**DODATEK Č. 1
KE SMLOUVĚ O DÍLO Z 1. 8. 2024**

- 1.1. Smluvní strany uzavřely dne 1. 8. 2024 smlouvu na veřejnou zakázku s názvem „*Rekonstrukce komunikace Malá Strana – 1.etapa*” (dále jen „**smlouva**“).
- 1.2. Tento dodatek zpracovává změny díla dle změnových listů č. 1 až 11, které jsou přílohou tohoto dodatku. Na základě změnových listů dochází ke změně vymezení díla a ceny díla.
- 1.3. Změny popsané ve změnových listech a zpracované do smlouvy tímto dodatkem nejsou podstatnými změnami závazku ze smlouvy na veřejnou zakázku. Důvody změn jsou uvedeny ve změnových listech.

NÁVRH ZMĚNY ROZSAHU DÍLA		Počet příloh: 1
Stavba: „Rekonstrukce komunikace Malá Strana – 1.etapa“	Stavební objekt / provozní soubor (SO/PS): Komunikace a odvodnění – Drahelčice - I. etapa	
Název Změny: MOSTOVKA		ZBV 1
Iniciátor Změny: Objednatel	Smlouva o dílo: č. smlouvy Objednatele: Nepoužije se č. smlouvy Zhotovitele: S25-053-0047

Protokol o statické zatěžovací zkoušce

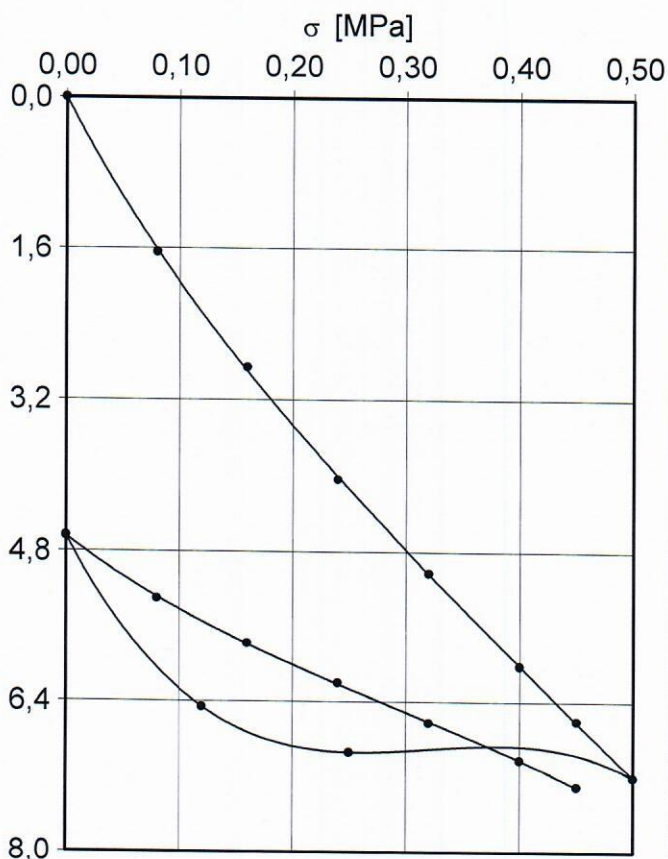
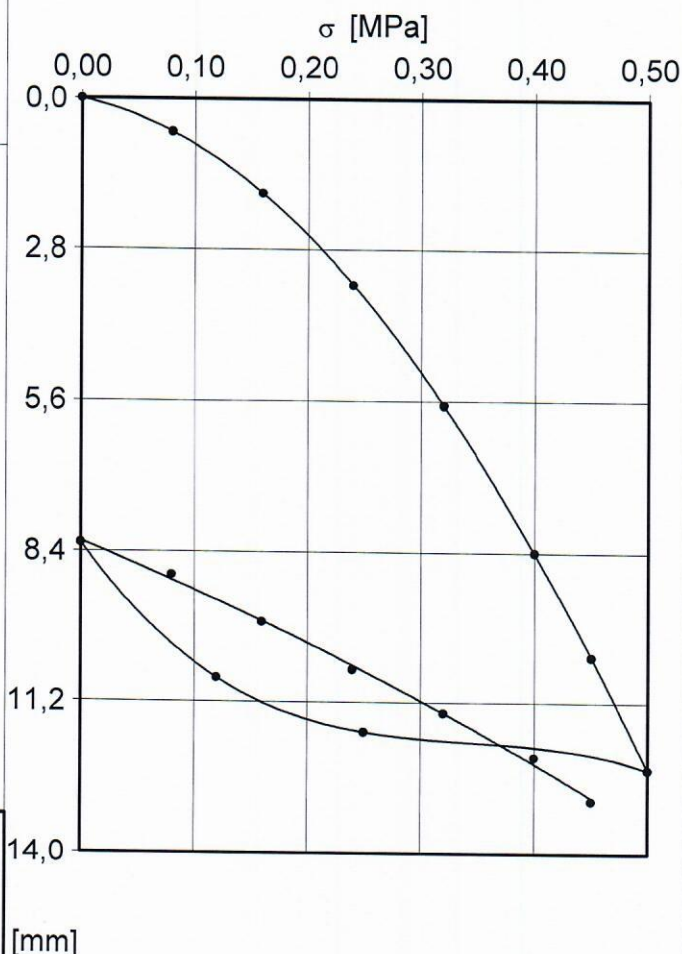
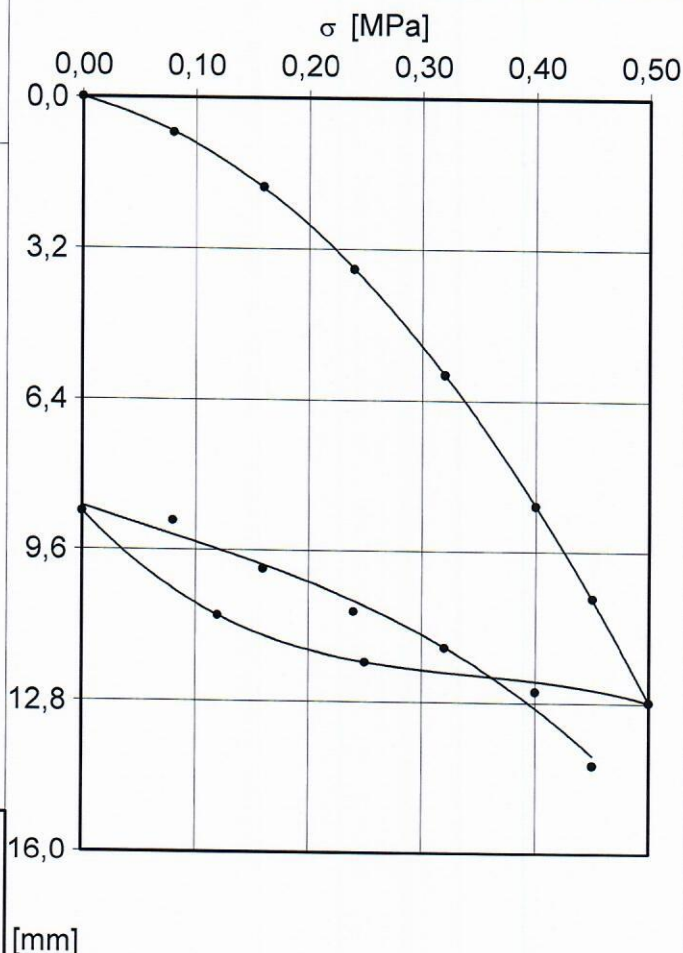
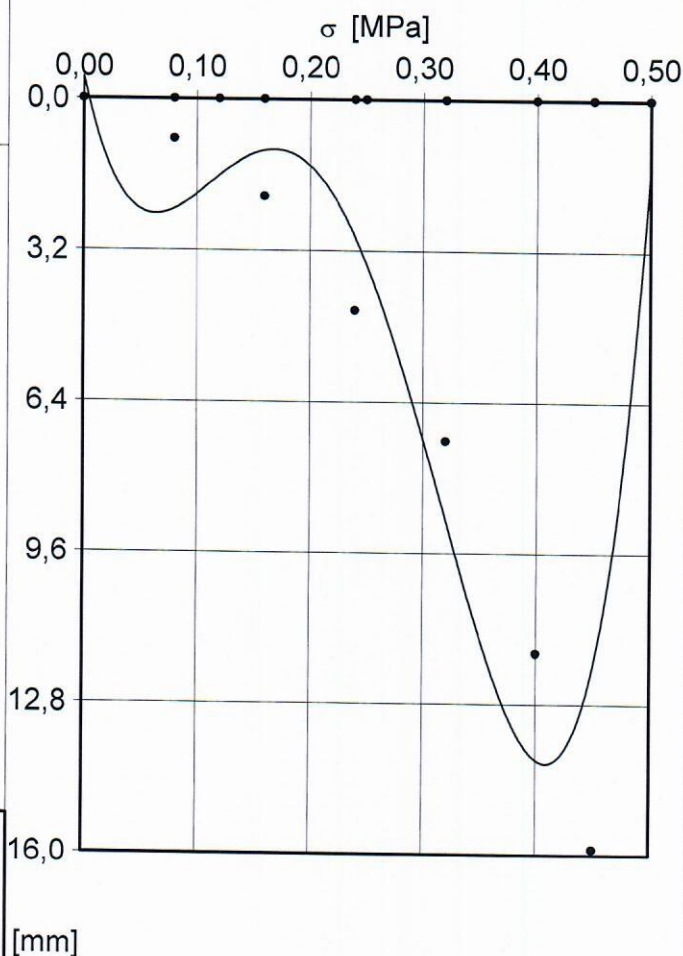
V komunikaci byla zastižena neúnosná zemní pláň, geotechnikem byl materiál podloží klasifikován jako jíl s organickou příměsí, statické zatěžovací zkoušky provedené dne 4.9.2024 na zemní pláni ani zdaleka nedosahovaly požadavku Edef2 > 45 MPa. Aby byla zajištěna únosnost dalších konstrukčních vrstev, musela být provedena sanace aktivní zóny v tloušťce 25 cm. Bylo provedeno odtěžení neúnosných vrstev, odvoz vytěženého materiálu na skládku a následně náhrada za ŠD 0/63.

Důvodem pro navrhované změny jsou objektivní technické skutečnosti (neúnosné podkladní vrstvy).

Na základě provedených pozorování, geologické dokumentace sond a výsledků zatěžovacích zkoušek bylo přistoupeno k zahájení zkušební fáze sanace aktivní zóny komunikace výměnou nevhodných jílovitých zemin, za šterkodrtě ŠD 0/63, a to v mocnosti 250 mm.

Při následných zatěžovacích zkouškách jsme ověřili, že nárůst deformačního modulu $E_{\text{def},2}$ na povrchu plochy, sanované 250 mm ŠD, není dostatečný, a to zvláště pak v úsecích, ve kterých se v odkopu parapláně objevila řada drobných přítoků podzemní vody mělkého oběhu.

Tato zjištění nás vedou k jednoznačnému doporučení, aby sanace výměnou nevhodných zemin za ŠD 0/63 byla, zejména ve zvodnělých úsecích, provedena celé mocnosti aktivní zóny komunikace, tj. do hloubky 0,5 m pod niveletu zemní pláň.
